相关利害关系人告知书

邢台合信环保科技有限公司智能环保包装产业园项目相关利害关系人：

邢台合信环保科技有限公司智能环保包装产业园项目规划变更设计

---规划总平面变更对比图

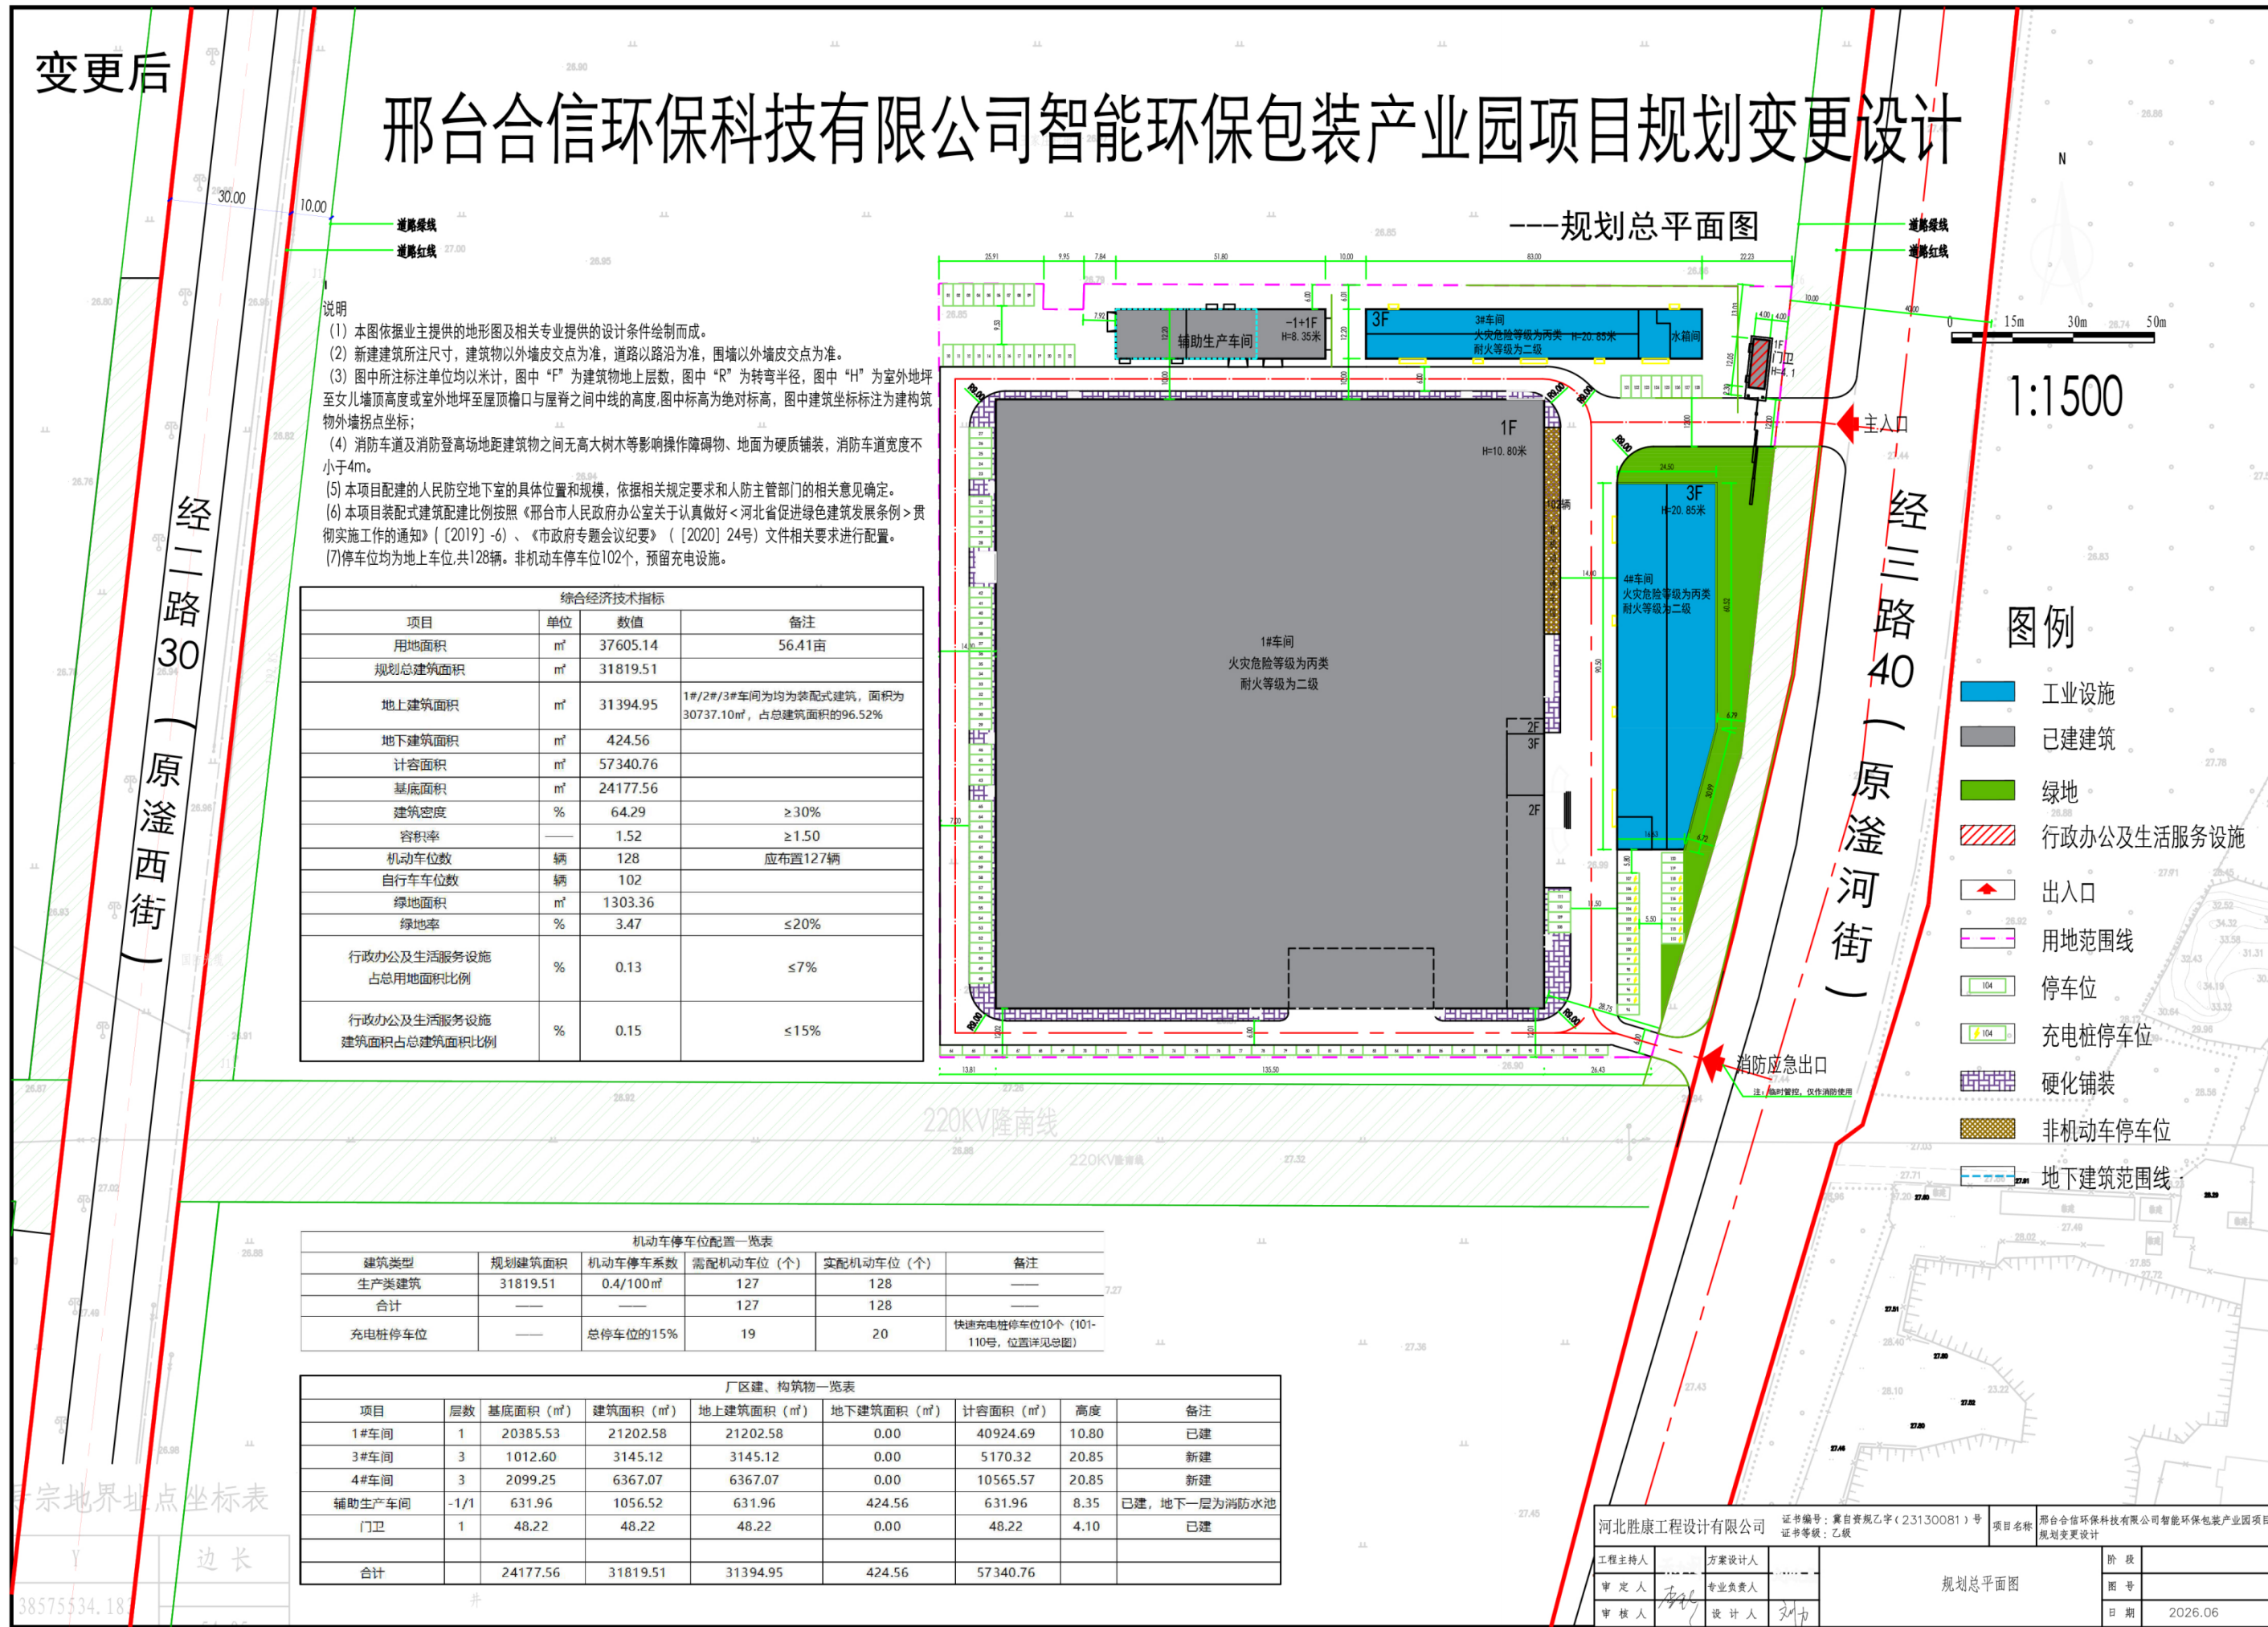
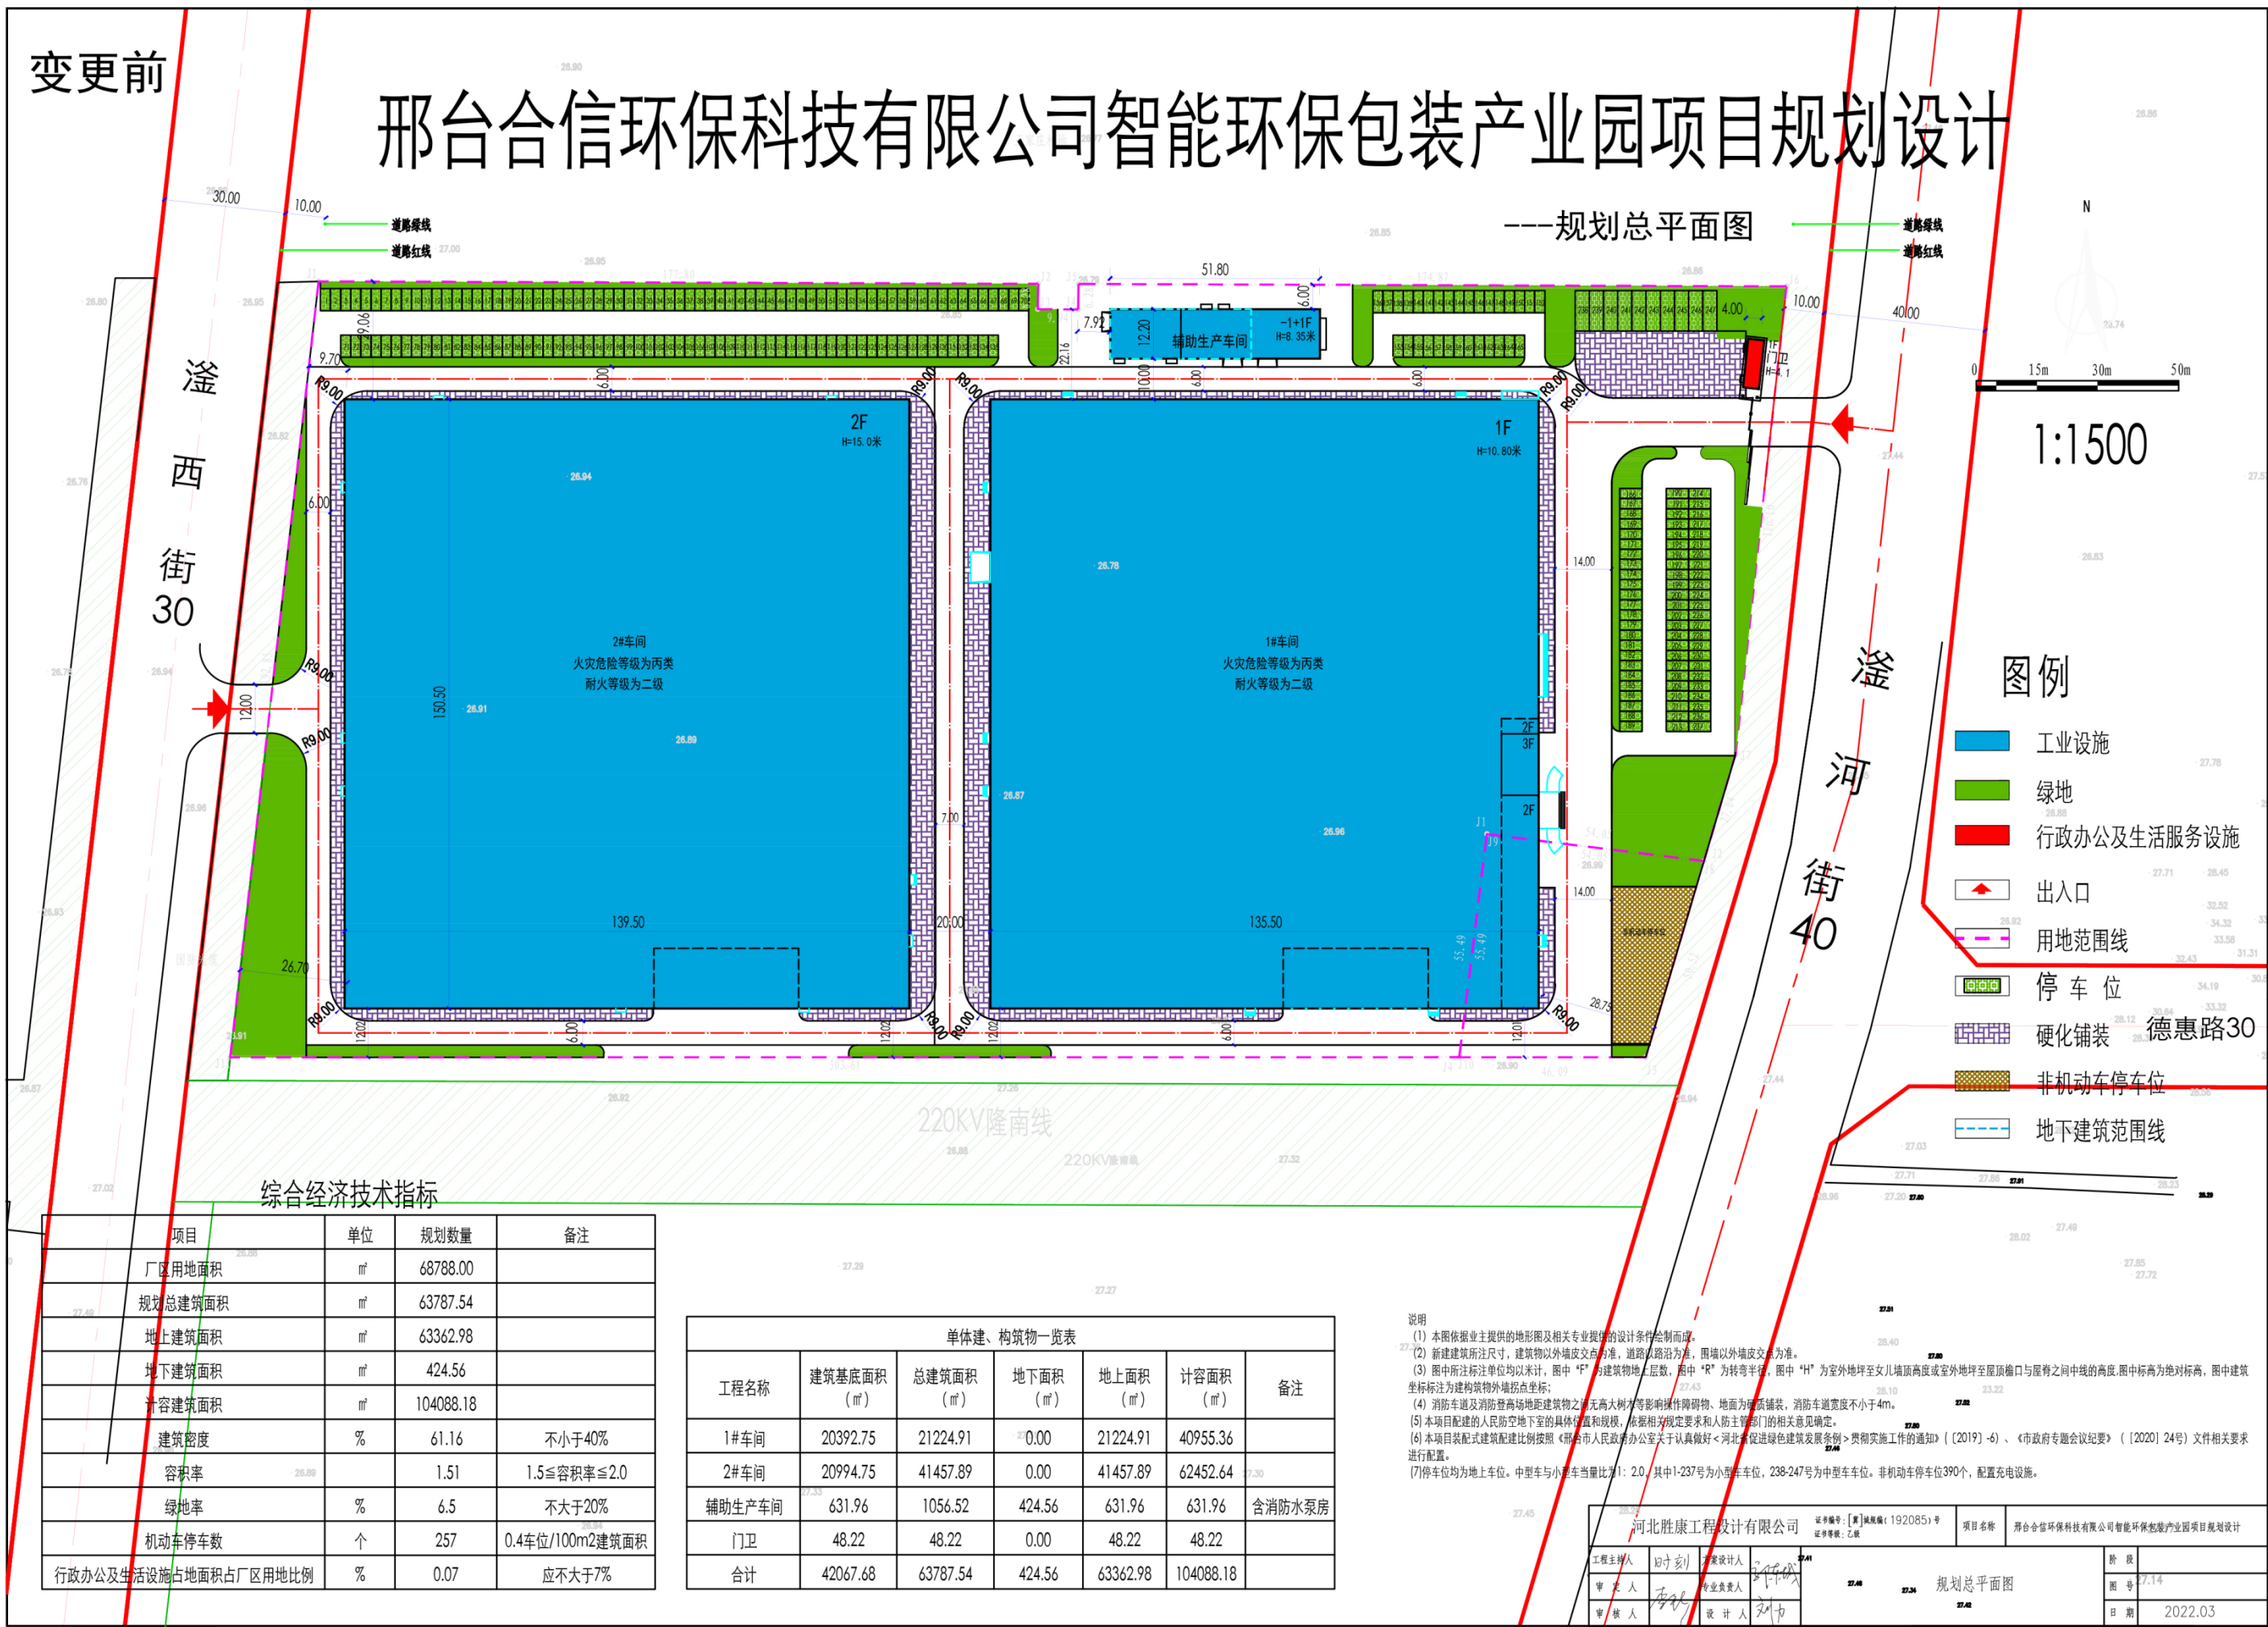
- 原2#车间不再建设。
- 西侧用地不在此次变更的范围之内，项目用地由68788.00m²减少为37605.13m²。
- 项目新增3#车间，位于项目东北角，建筑面积为3145.12m²。
- 项目新增4#车间，位于项目东侧，建筑面积为6367.07m²。
- 厂区北侧与东侧的停车位取消，在1#车间的西侧及南侧增加停车位。
- 厂区西北角与东南角增加停车位。
- 项目北侧因新增3#车间与局部停车位，所以去掉相应的绿地。
- 项目东侧因新增4#车间，所以绿地有所减少。
- 项目东南角非机动车停车位取消，在1#车间东侧增加非机动车停车位。
- 因去掉西侧用地后，东侧用地仅有一个出入口，所以在项目东南角新开设一消防应急出入口，仅作消防使用。

变更后，项目用地由68788.00m²减少为37605.13m²；建筑面积由63787.54m²减少为31819.51m²；基底面积由42070.74m²减少为24177.56m²；建筑系数由61.16%增加为64.29%（≥40%）；容积率由1.51增加为1.52（≥1.5）；绿地率由6.5%减少为3.47%（≤20%）。规划满足规划条件要求。
